リコール届出一覧表

リコール届出日：令和 7年11月25日

| リコール届出番号 | 外-4105 | リコール開始日 | 令和7年11月25日 |
| 不具合の部位（部品名） | 車載消火器 | | |

改善箇所説明図

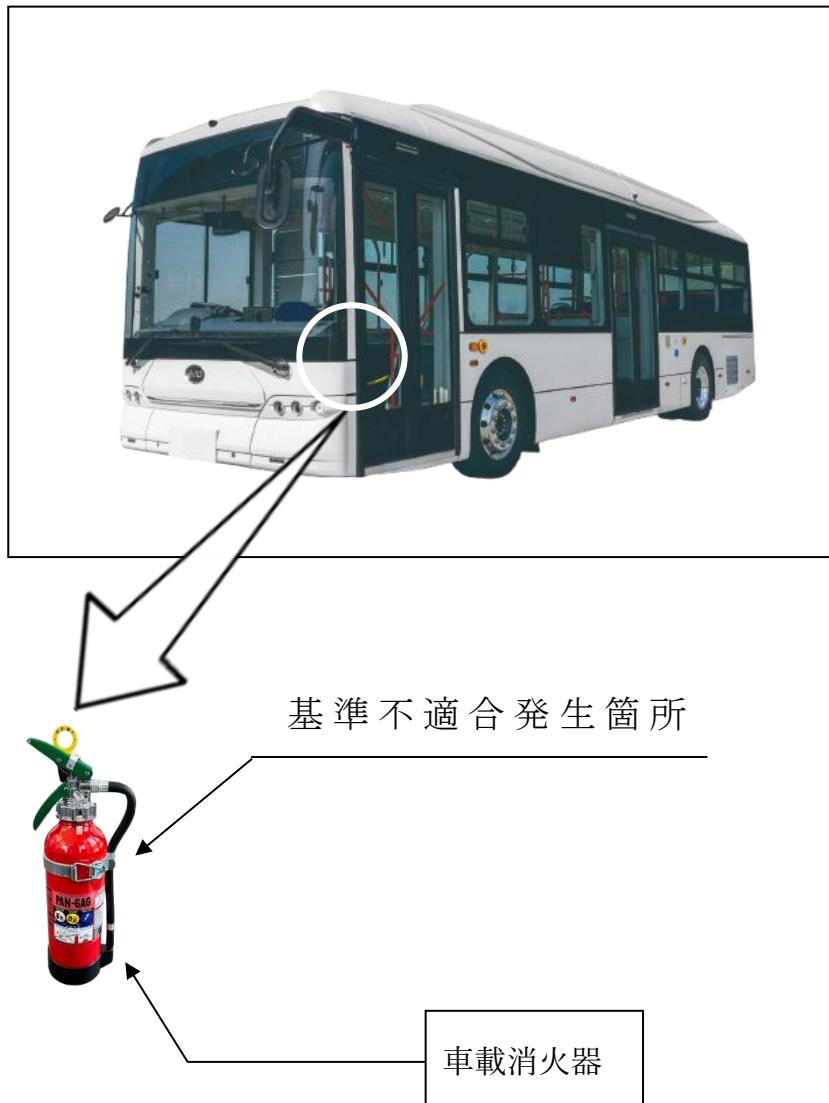
不具合の内容

車載消火器において、搭載指示が不適切なため、保安基準に定められた充てん量に満たないものが搭載されているおそれがある。

改善の内容

全車両、車載消火器を確認し、充てん量が不足している場合は保安基準に定められた充てん量を満たす消火器に交換する。

注：□は、交換部品を示す。

識別：消火器ブラケットに白色の識別ペイントを塗布する。
